From: Peeter Puhke
Sent: Monday, February 5, 2024 9:51 AM
To: Marko Vainu <Marko.Vainu@Envir.ee>
Subject: RE: Saueaugu paisjärvest ja Saueaugu kraavist

Vastuseks Teie küsimusele annan teada, et MPS eesvool Saueaugu TP-649 6112750010010/003 on põhitelg.
Lisan selgitava joonise.
Vajadusel annan täiendava selgituse.

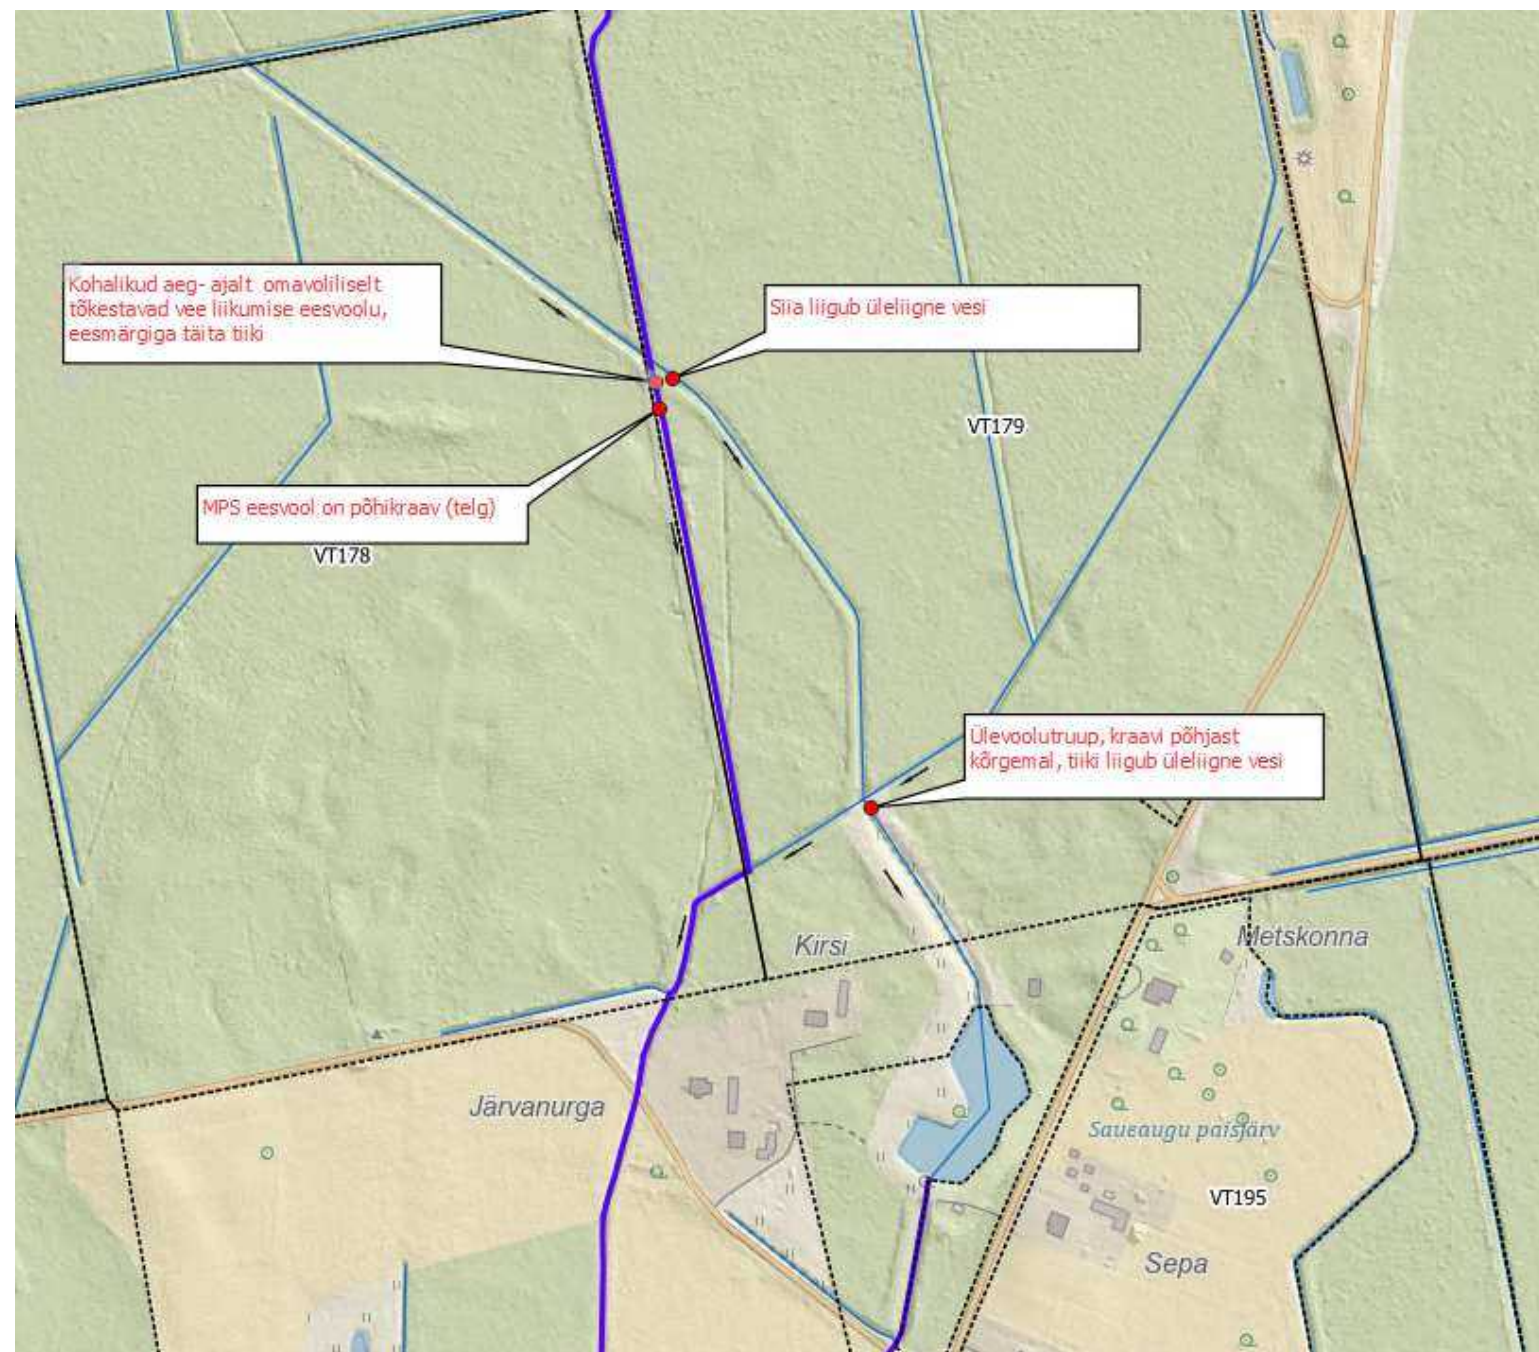
Kohalikud aeg- ajalt omavoliliselt
tõkestavad vee liikumise eesvoolu,
eesmärgiga täita tiiki

Siia liigub üleliigne vesi

MPS eesvool on põhikraav (telg)

Ülevoolutruup, kraavi põhjast
kõrgemal, tiiki liigub üleliigne vesi

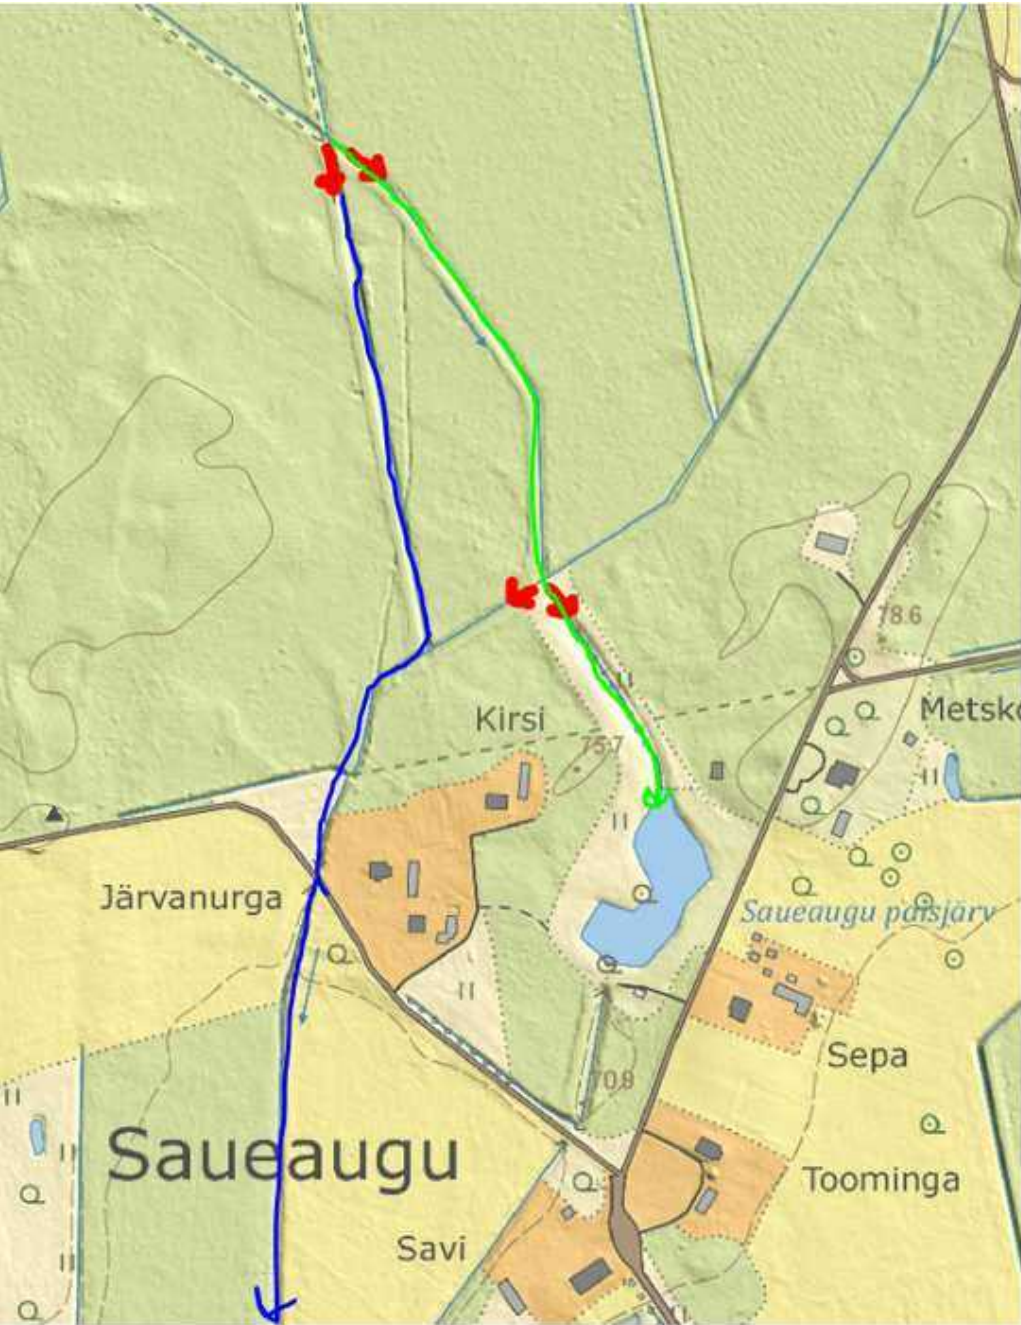
Kirjutan teile Keskkonnaagentuurist. Korrastame Eesti Looduse Infosüsteemis veekogude andmeid ja tekkis küsimus seoses Saueaugu kraaviga, mis läbib Saueaugu küla. Tuvastasime koos Maa-ametiga kaartide ja ortofotode põhjal, et Saueaugu kraavi vesi hargneb Saueaugu külast põhja pool ilmselt kahes kohas (punased nooled alloleval joonisel). Osa vett on suunatud läbi paisjärve (roheline joon) ja osa küla keskusest lääne poolt mööda (sinine joon). Selline lahendus tähendab, et kraavi ruumikuju tuleks veekogude registris muuta mitmeharuliseks. Üks nendest harudest peab aga olema põhitelg ja ülejäänud sekundaarsed teljed. Kui vaadata Maa-ameti maaparandussüsteemide kaardirakendust, siis on eesvool kujutatud kulgema mööda läänepoolset trassi. See justkui viitaks, et see võiks ka olla Saueaugu kraavi põhitelg. Samuti on läänepoolne kraav madalamal kui idapoolne kraav. Kui aga vaadata kaldaerofotosid, siis näeb eesvooluks olev kraaviharu põhjapoolsest hargnemiskohast lõunapool üsna kinnikasvanud välja. Samas kui paisjärve kulgev haru on veerohke ja lai. Seega ainutüki visuaalse väljanägemise põhjal võiks hoopis paisjärvest läbi mineva haru lugeda põhiteljeks.

Seega tekkis meil küsimus, et ega selles hargnemiskohas regulaatorit ei ole, mis enamiku veest eesvoolu asemel paisjärve suunab? Teine küsimus on lõunapoolsema hargnemiskoha kohta. Kas seal on regulaator või valib vesi vabalt, kas voolata edasi kagusse paisjärve poole või edelasse eesvoolu tagasi?
